新竹縣政府工程查核代表照片表

拍攝日期：112.07.17

工程名稱：新竹縣竹北市污水下水道系統第二期實施計畫污水管線系統工程分支管線及用戶接管工程第七標

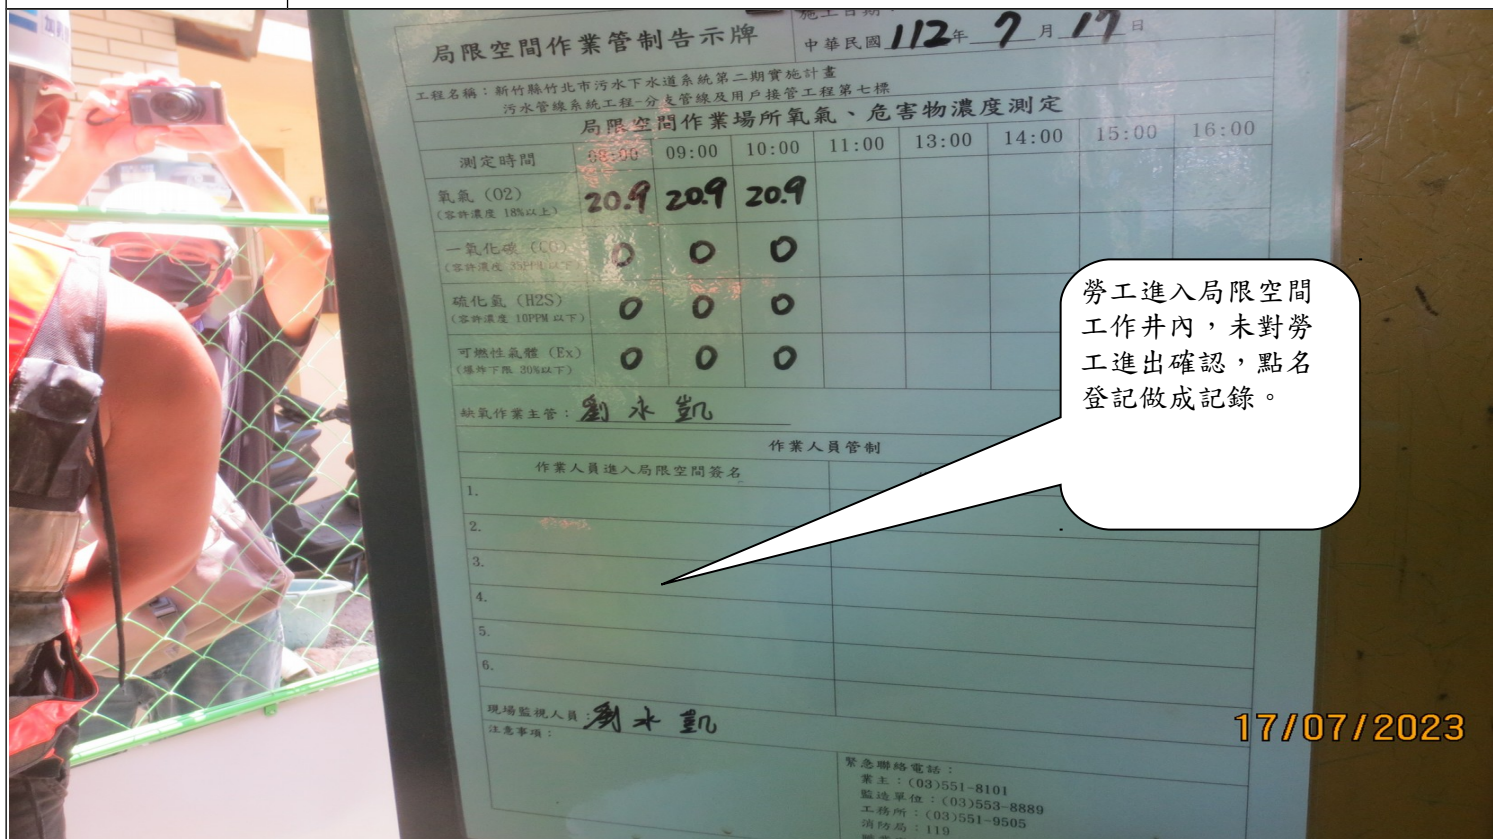
推進工程施工圍籬掛設之移動式告示牌內專任工程人員未提供行動電話資訊。
